改善箇所説明図

基準不具合等の概要：

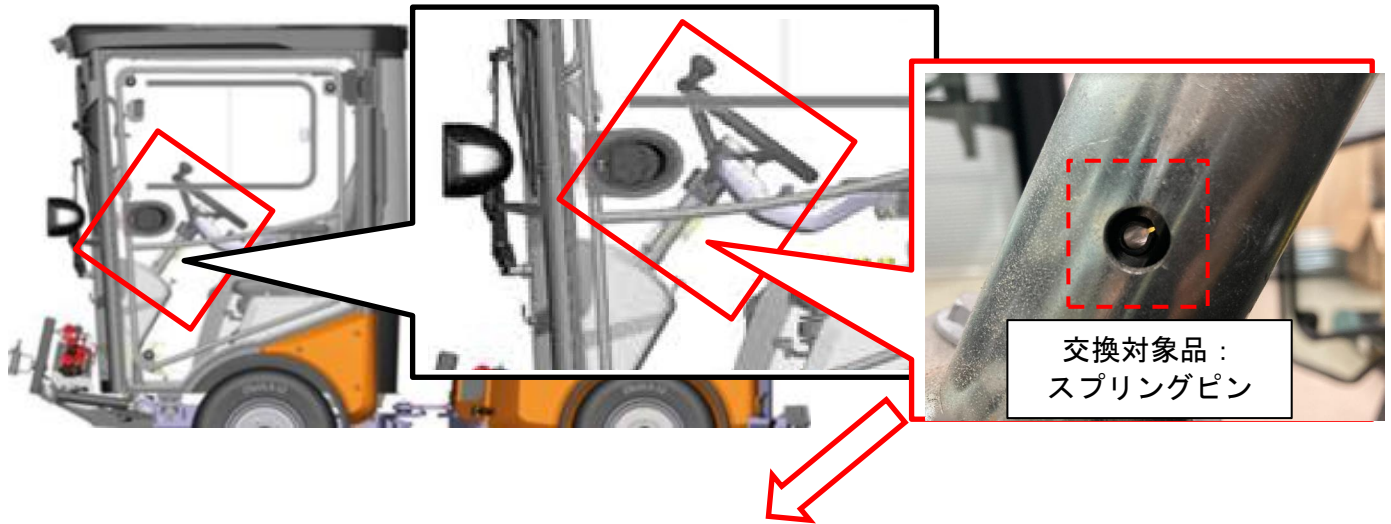
かじ取り装置において、ステアリングハンドルのスプライン機構を固定するスプリングピンの強度が不足しているものがある。そのため、そのまま使用を続けると継続的且つ大きな力がかかった際に、ピンが剪断し、最悪の場合、かじ取り操作が不能になるおそれがある。

全車両、対策品のスプリングピンに交換する。

注： は交換する部品を示す。
